Revisión del Estudio de Impacto Ambiental para una Nueva Instalación de Co-Disposición de Relaves y Roca Estéril para la Mina Pueblo Viejo de Barrick Gold, República Dominicana

ESCRITO POR
Steven H. Emerman, Ph.D., Malach Consulting

Informe elaborado a petición del ENTRE (Espacio Nacional
por la Transparencia en las Industrias Extractivas),
presentado el 20 de agosto de 2023

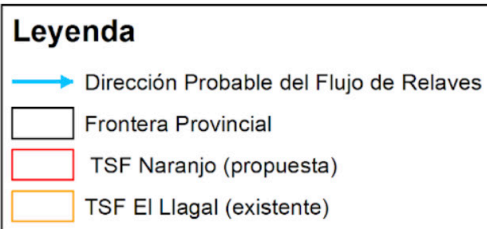
De acuerdo con el análisis de las consecuencias de la falla de la presa en el EIA, los relaves derramados fluirán hacia el norte por el río Maguaca hasta la confluencia con el río Yuna y luego continuarán fluyendo hacia el norte por el río Yuna. El análisis calcula sólo los tiempos de llegada de la inundación de relaves, los caudales pico (hasta 38.700 metros cúbicos por segundo, y las profundidades de la inundación de relaves (hasta 22,4 metros), pero ni las consecuencias ambientales ni socioeconómicas, como muertes, contaminación de ríos ni los impactos en la salud humana, la vida acuática, la agricultura, ni la infraestructura. Además, el análisis está limitado por el modelo de computadora, que calculó los tiempos de llegada, los caudales pico, y las profundidades de la inundación de relaves sólo hasta el giro hacia el este del río Yuna, una distancia de 30 kilómetros aguas abajo de la instalación de relaves Naranjo. Sin embargo, con base en un modelo estadístico desarrollado a partir de fallas anteriores en

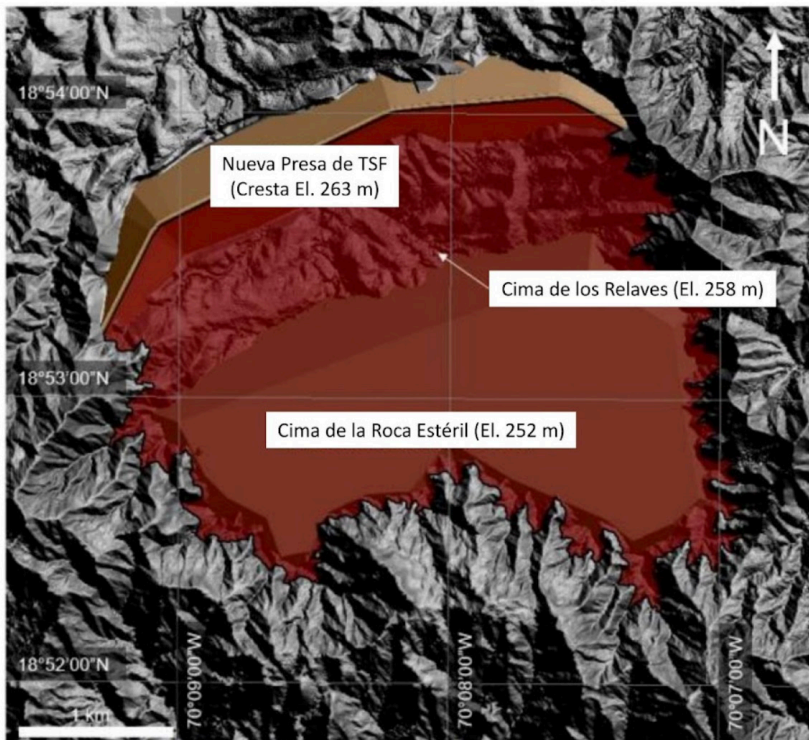
La instalación propuesta de Naranjo almacenaría tanto relaves combinados como roca estéril detrás de una presa de enrocamiento con núcleo de tierra con una altura de 157 metros y una longitud de cresta de 3800 metros. Según Barrick Gold (2023a), esta sería una de las presas de enrocamiento con núcleo de tierra más grandes jamás construidas. Los relaves se almacenarían en el lado de aguas abajo contra la presa, mientras que la roca estéril se almacenaría en el lado de aguas arriba (ver Fig. 8). Por lo tanto, no habría mezcla de relaves y roca estéril, excepto por la mezcla que ocurrió incidentalmente en la interfaz entre los dos tipos de residuos de mina. De acuerdo con el EIA, “La roca estéril PAG será almacenada en un estado permanentemente sumergido para mitigar la producción de drenaje ácido de roca a partir de la roca estéril alta en sulfuro” (Knight-Piésold Consulting, 2022). El EIA enfatiza aún más la permanencia de la cubierta de agua por escrito, “El nivel freático se debe mantener por encima de la roca estéril contenida en la TSF luego del cierre”. La cubierta de agua permanente surgirá de la precipitación, la escorrentía superficial hacia la instalación y el agua que se envía desde la planta de procesamiento de mineral con los relaves. El plan es mantener la parte superior de los relaves a una altura mayor que la parte superior de la roca estéril, de modo que el exceso de agua fluya hacia la roca estéril (ver Fig. 8). El Informe Técnico a inversionistas afirma, “Permanent pond covering of the facility will be minimized” [Se minimizará la cobertura permanente de estanques de la instalación], lo que reconoce tanto el plan de una cubierta de agua permanente como el riesgo que implica una cubierta de agua permanente.
